## INSTALLATIONS ÉLECTRIQUES À BASSE TENSION ET À TRÈS BASSE TENSION (Livre 1 – AR 08/09/2019)

Adresse du contrôle:	Rue Vanderborgh 55, 1090 JETTE		
Code EAN installation:	NC		
Tarif compteur(s):	Compteur intelligent (numérique)	Cabine HT privée:	Non
Numéro compteur(s):	1SAG3100670190	GRD:	Sibelga
Index compteur(s):	1.8.1 000738.013 / 1.8.2 001083.875 / 2.8.1 002113.300 / 2.8.2 001026.948	Type de locaux:	Maison mitoyenne
Type d'installation:	Unité d'habitation

Type de contrôle:	Visite de contrôle (6.5)		
Date de réalisation:	<input type="checkbox"/> Avant le 01/10/1981	<input checked="" type="checkbox"/> Après le 01/10/1981 et avant le 01/06/2020	<input checked="" type="checkbox"/> Après le 01/06/2020
Notes:	Voir rubrique "CONSTATATIONS - Remarques"		
Dérogations (Partie 8):	Appliquées		
Réinspection au rapport:	/

### Plan de position simplifié ou photo/schéma de l'installation (électrique):

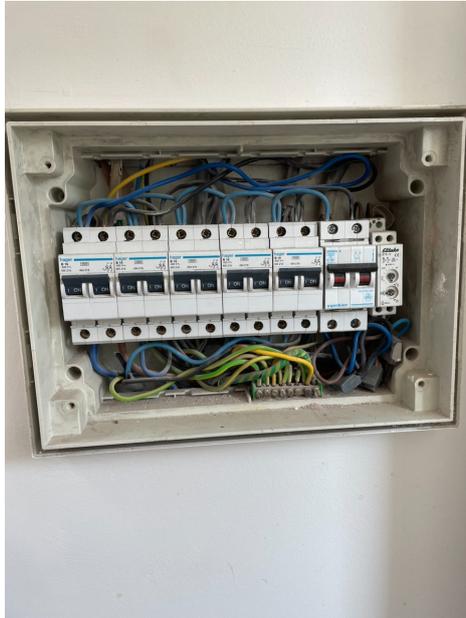
8.04. - Les canalisations électriques doivent être introduites correctement dans les matériaux électriques (socles de prises de courant, interrupteurs, éclairage,...), afin d'assurer une protection continue (équivalent à la classe II). (Livre 1, Sous-section 5.2.9.5.)

Explication: Sous-sol (photo)

8.17. - Les canalisations électriques installés ne sont pas conformes (p.ex. câble souple côté-à-côté (VTLmB), câbles plats avec isolation PVC (LMVVR), câbles coaxiaux (COAX), câbles téléphoniques (VVT),...)

Explication: Sous-sol (photo)
